Sicherheitsbegehung am:

Projekt/Kraftwerk:

Protokoll:

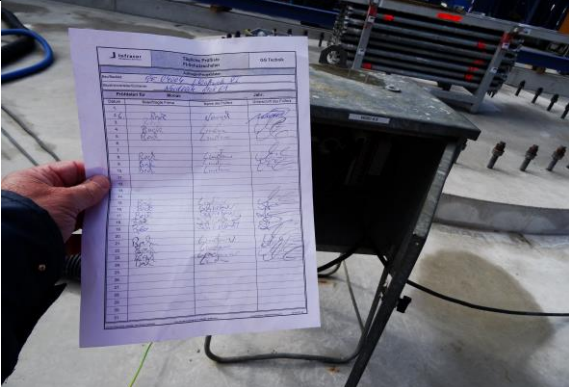
Teilnehmer								
Nr.	Feststellung (Ort und Beschreibung, ggf. Partnerfirma)	Kat.	ggf. Foto	Maßnahmen	Prio.	Verantwortlich/bis	Erledigt durch/am	Geprüft/am
1	Der Zugang zu diesem Arbeitsplatz am Turbinenfundament 62 ist so nicht zulässig. Hier besteht Absturzgefahr.			Die Arbeiten wurden unterbrochen. Der verantwortliche Bauleiter wurde gebeten sofort eine regelkonforme Lösung zu realisieren. Die Arbeiten konnten schon recht Zeitnah wieder aufgenommen werden	1 hoch			erledigt
2	Der Böschungswinkel ist hier erheblich zu hoch. Der Grund weist hier schon Auswaschungen und Abrutschspuren auf. Hier kann so nicht weiter gearbeitet werden.			Der verantwortliche Bauleiter wurde gebeten sofort eine regelkonforme Lösung zu realisieren.	2 mittel			erledigt

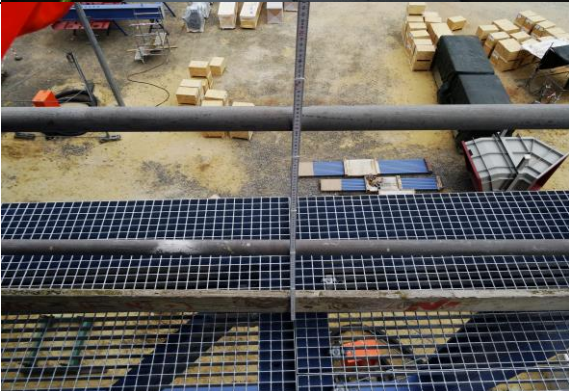
Nr.	Feststellung (Ort und Beschreibung, ggf. Partnerfirma)	Kat.	ggf. Foto	Maßnahmen	Prio.	Verantwortlich/bis	Erledigt durch/am	Geprüft/am
3	Dieser Kettenzug ist defekt und nicht geprüft. Hier fehlt die Hakensicherung.			Der Kettenzug wurde durch den Vorarbeiter aus dem Verkehr gezogen. Bitte in Zukunft vor Beginn der Arbeiten überprüfen.	2 mittel			erledigt
4	Der tägliche FI Check ist am Verteilerkasten vor dem 61er Gebäude nicht durchgeführt worden.			Der RCD-Check hat jeden morgen täglich zu erfolgen.	2 mittel			erledigt
5	Der Mitarbeiter ist auf die Korbwand geklettert um Waagemessungen durchzuführen. Das ist so nicht hinnehmbar.			Der Mitarbeiter wurde angesprochen und verwahrt. Der Mitarbeiter ist erneut im Bezug auf Arbeiten in Höhen zu schulen.	1 hoch			offen
